**Bieterfragen / Informationen der Vergabestelle**

VERGABEVERFAHREN

Beschaffung eines Gesamtsystems inkl. Bordrechner, Validatoren, Ticketing, Payment Service Provider für ID based Ticketing (Account based Ticketing) sowie VDV-KA

Anlage zur Frage 67 – Fotos zum NT-Fach Bus bzw. Gerätschrank Straßenbahn

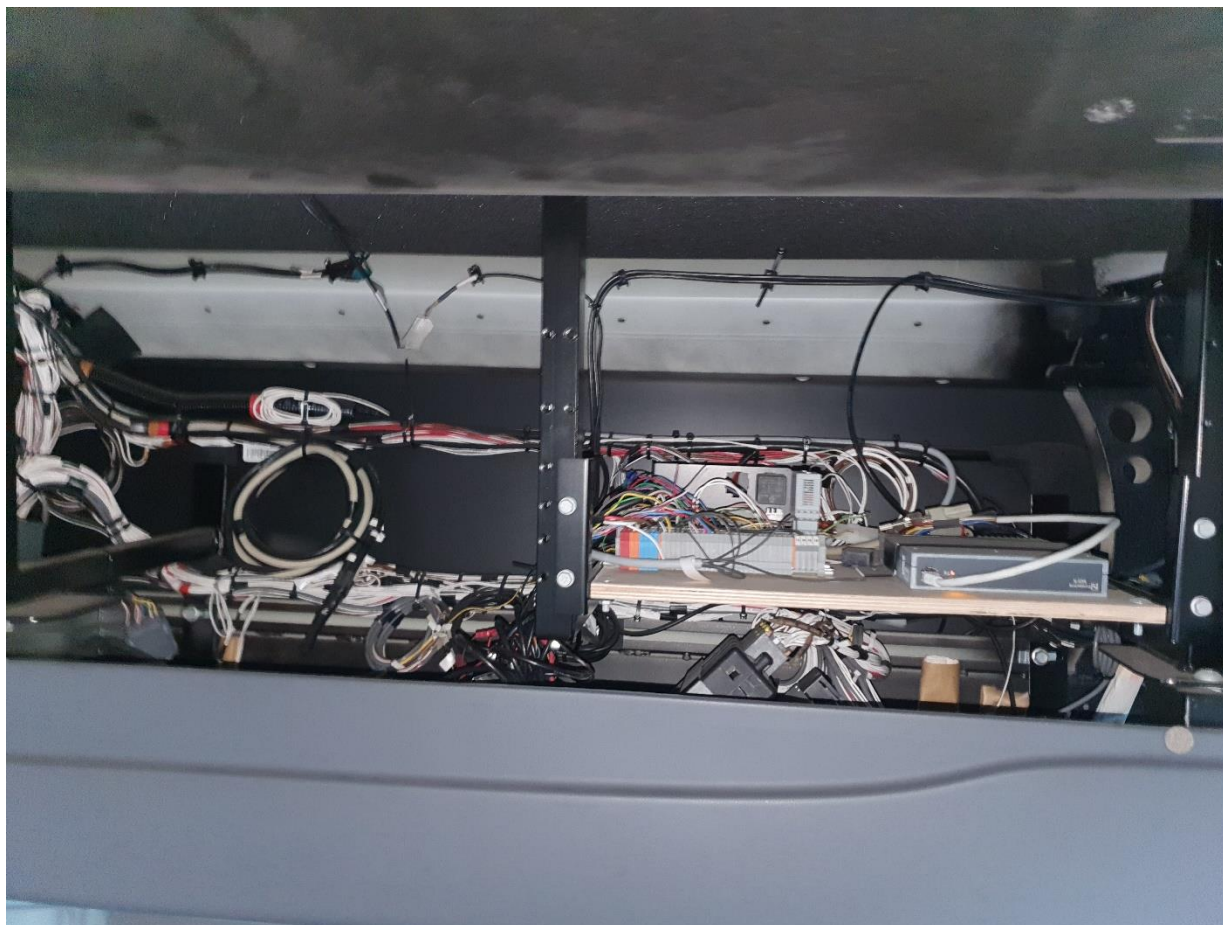
Nr.	Datum	Referenz	Bieterfrage	Antwort / Information der Vergabestelle	Beantwortet am
67	03.04.2024	Lastenheft, Kap. 11.12	Um die Aufwände besser einschätzen zu können, bitten wir die Vergabestelle um Bereitstellung von Bildern des NT-Fachs pro Fahrzeugtyp.	Es sind folgende exemplarische Fotos als Anlage beigelegt: <ul style="list-style-type: none"> <li><b>HVB/HVG:</b> NT-Fach von 3 Bus-Typen. Die HVB verfügt über weitere Bus-Typen (siehe Fahrzeugliste im Anhang Lastenheft).</li> <li><b>HVG:</b> Geräteschrank der Straßenbahn (außen und innen)</li> </ul>	10.04.2024
68	03.04.2024	Lastenheft, Kap. 11.12	Erfolgt die Verkabelung über die Gelenke? Sind Leerrohre in den Gelenken vorhanden oder ist Einbauplatz verfügbar?	Eine Verkabelung über die Gelenke ist nur für die Validatoren erforderlich. <b>HVG Straßenbahn:</b> Die Montage eines zusätzlichen Leerrohres zwischen zwei vorhandenen Klemmkästen (siehe Foto in Anlage) ist möglich. Die Aufhängung des flexiblen Rohres erfolgt an den vorhandenen Aufhängungsteilen (Dachgalgen). <b>HVB Bus:</b> Die Verkabelung in Gelenkbussen erfolgt serienmäßig unterhalb des Drehkranzes nach hinten. Ein Leerrohr ist nicht vorhanden. Eine Verlegungsmöglichkeit für ein Leerrohr ist nicht bekannt.	10.04.2024
